**Giudizio n° 2784 del 20/04/2017**

**Oggetto** Intervento di sistemazione idraulica nei comuni di Pescara, Spoltore, Cepagatti, S.Giovanni Teatino e Chieti (2° Lotto) - Esame integrazioni richiesta con giudizio 2723/2016

Istruttoria Tecnica

Verifica di assoggettabilità a VIA

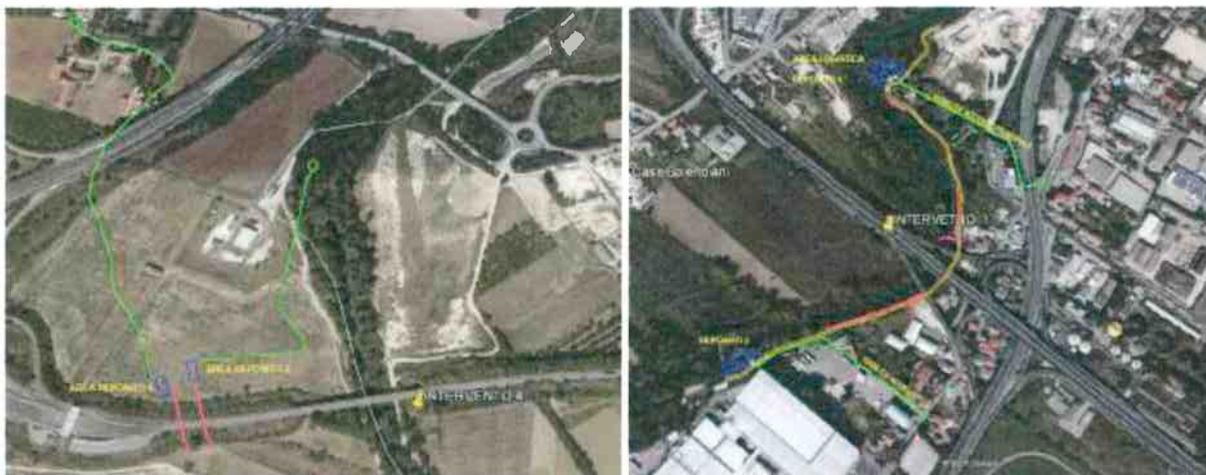
La ditta ha prodotto la relazione integrativa da titolo “Integrazione e chiarimenti in merito alla manutenzione forestale ed alle opere di mitigazione ambientale”. In tale documento si riferisce che nel progetto sottomesso alla procedura di VA, “si indica un numero complessivo di 90 alberi da abbattere/rimuovere nelle aree interessate dagli interventi. Tale indicazione, necessariamente forfettaria, nasce a seguito di un sopralluogo speditivo nelle aree oggetto d’intervento condotto nel dicembre 2015. Tuttavia è bene far presente, come d’altronde viene descritto nel progetto presentato, queste attività si inquadrano nel contesto della pulizia idraulica dell’alveo da relitti arborei di manutenzione forestale della vegetazione ripariale. L’abbattimento si riferisce specialmente agli elementi arborei presenti in alveo o nelle immediate prossimità e preferenzialmente riguarderanno relitti arborei ormai secchi, elementi fortemente inclinati o pericolanti. Chiaramente in questa fase non è possibile produrre una documentazione specifica su ciascun esemplare che sarà rimosso, per varie motivazioni ... sarà cura dell’Ente proponente a mezzo del Direttore Lavori verificare, durante le fasi esecutive dei lavori, le effettive esigenze di abbattimenti e rimozione arborea.

Si rinvia anche alla documentazione fotografica riportata nel documento, della quale a mero titolo esemplificativo, si riporta solo la seguente:

Non è stato aggiornato il computo metrico estimativo con l’inserimento della voce "piantagione specie arboree" (come invece richiesto dal CCR-VIA).

- In relazione alle richieste 3 e 4 del giudizio 2733/2016, la ditta non ha fornito concreti elementi di valutazione, ne è stato aggiornato il computo metrico estimativo con l’inserimento della voce "piantagione specie arboree" (come invece richiesto dal CCR-VIA);
